Stellungnahme der Unteren Denkmalbehörde

Erweiterungspläne CSM - hier: Termin mit Architekten am 25.11. (LVR, 4, 41, 412, 61, 63, 68)

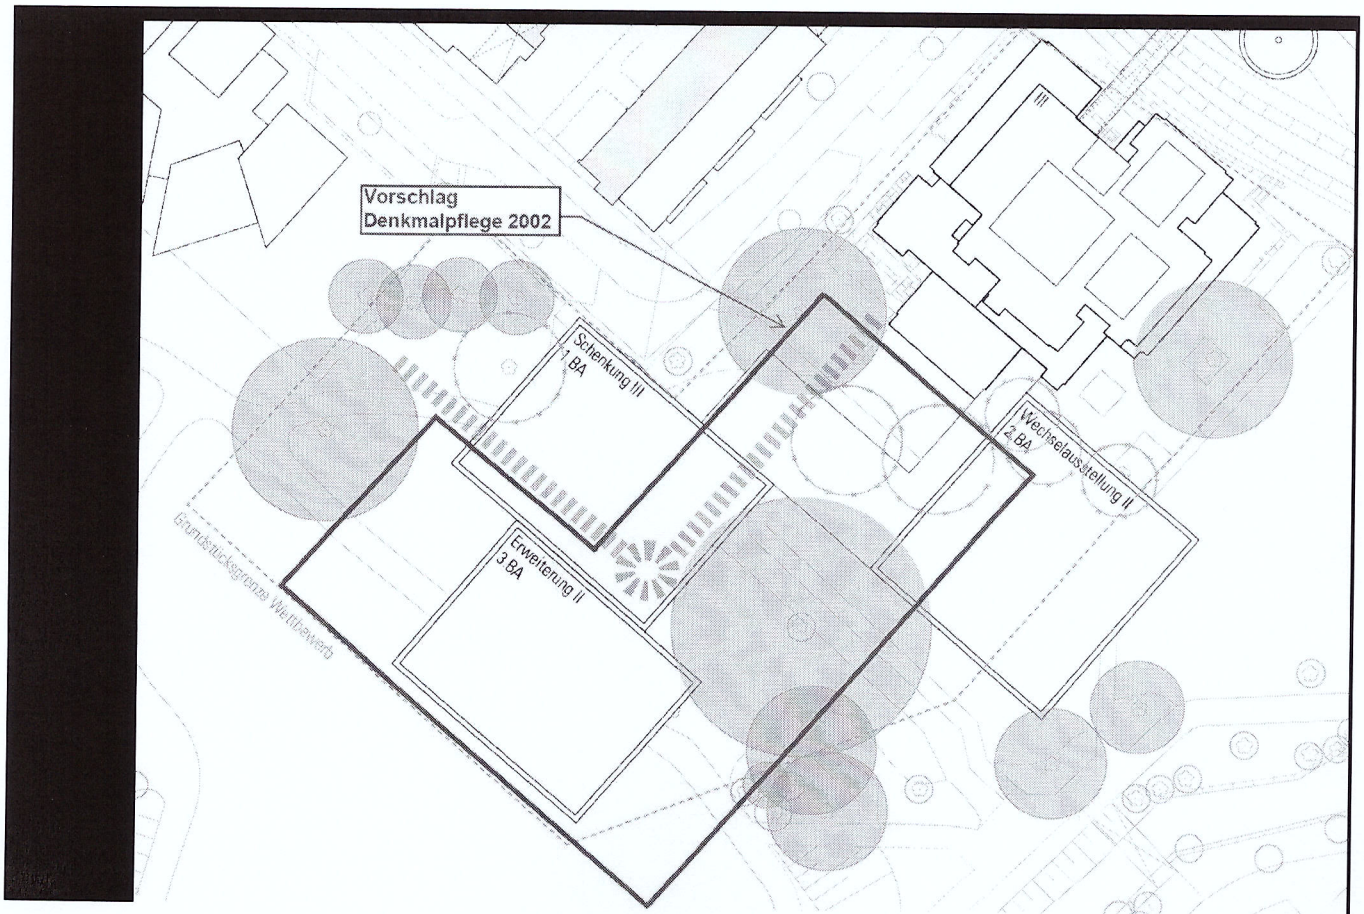
Im Vorgriff auf die noch (vom Architekten) zu übersendenden Pläne und das Terminprotokoll gebe ich aus Sicht der Baudenkmalpflege eine Ersteinschätzung zu den Plänen zur Erweiterung des Museums ab. Soweit im Folgenden auf Bauabschnitte, Geschossigkeiten und die Lage von Baukörpern eingegangen wird, beziehen sich diese Ausführungen auf die (von den Architekten als „Vorzugsvariante“ bezeichnete) **Variante 3b** (Lageplan M 1:500 v. 24.11.2015).

Die Baudenkmalpflege begrüßt grundsätzlich die Zielstellung, das zur Unterbringung der Schenkung („1. BA“) sowie zur Verbesserung der Präsentationsmöglichkeiten und zur Erweiterung des Museums (2. und 3. BA) benötigte Bauvolumen nicht in einem Anbau zu konzentrieren, sondern in einzelne Baukörper aufzulösen. Aus Sicht der Baudenkmalpflege greifen die skizzierten Baukörper jedoch derzeit teilweise noch zu weit in die Grünanlagen des Stadtparks ein und überschreiten damit die historischen Bebauungsgrenzen deutlich. Die Bebauung sollte daher auf eine Fläche zurückgeführt werden, welche die Ausbildung einer Stadtkante parallel zum Verlauf der historischen Stadtmauer ermöglicht. Dadurch bliebe zugleich der Blick von Süden/ Südosten auf das Obertor und das (heutige) Clemens- Sels-Museum als historisch besonders bedeutsame Sichtachse gewährleistet.

Diesseits wird insbesondere hinsichtlich der südöstlichen Bebauungsgrenze an dem gemeinsamen Vorschlag der Bodendenkmalpflege und der Baudenkmalpflege vom 23. Oktober 2002 festgehalten. Die von der Denkmalpflege seinerzeit vorgeschlagene Abgrenzung, (die nicht mit der Abgrenzung des Wettbewerbsgebiets identisch ist,) und der vermutete Stadtmauerverlauf sind näherungsweise in den nachstehenden Lageplan mit der "Vorzugsvariante" übertragen worden. Es wird deutlich, dass der mit "2. BA" gekennzeichnete Baukörper ganz überwiegend außerhalb des so definierten Baufelds steht. Hier wird sogar die Grundstücksabgrenzung aus dem Wettbewerb überschritten. Eine Bebauung an dieser Stelle ist denkmalpflegerisch nicht wünschenswert. Der Argumentation des Architekten, hier entstehe ein "Trichter", der den Blick des Betrachters auf Obertor und Deilmannbau lenkt, wird nicht gefolgt.

Bei Einhaltung der südöstlichen Bebauungsgrenze des Vorschlags aus 2002 wird zugleich der Blick von Südosten und Süden auf Obertor und CSM „geschützt“. Dies ist ein historischer Sichtbezug, denn von hier aus betrachteten schon die Belagerer der Stadt das Obertor (das CSM freilich nicht).

Die anderen Blickbeziehungen sind aus Sicht der Baudenkmalpflege jedenfalls nicht von gleicher Bedeutung. Einer sich (vom CSM) nach Südwesten entwickelnde Bebauung könnte daher aus Sicht von 68.1 nicht von Anfang an der Umgebungsschutz von Obertor und Deilmannbau entgegengehalten werden. Damit ist noch keine Aussage zu einer bestimmten Geschossigkeit bzw. Bebauungshöhe gemacht. Auch ist die Frage, wie weit sich eine Bebauung südwestlich "in den Park" entwickeln könnte, noch nicht beantwortet. Aus heutiger Sicht scheint hier die Abgrenzung aus 2002 fragwürdig. Um nicht "auch noch" mit dem Umgebungsschutz des Windmühlenturms in Konflikt zu geraten wäre es ratsam, wenn sich die Bebauung hinter den (aus Sicht des CSM) "zweiten Bestandsweg" in der Grünanlage zurückziehen könnte. So gesehen wird die gegenwärtige Lage des (in der Variante 3a so bezeichneten) "3. BA" - obgleich innerhalb der 2002 vorgegebenen Grenze - aus heutiger Sicht durchaus kritisch gesehen.

Wir bitten um erneute Beteiligung nach Überarbeitung der Pläne. Wir empfehlen, den (Vor-) Entwurf nach politischer Beschlussfassung über das „Ob“ und den Umfang der Museumserweiterung (Baustufen) erneut mit dem LVR-ADR zu diskutieren, da die Frage des als Erweiterung zu realisierenden Bauvolumens von elementarer Bedeutung für den Entwurf und die Abstimmungserfordernisse erscheint.
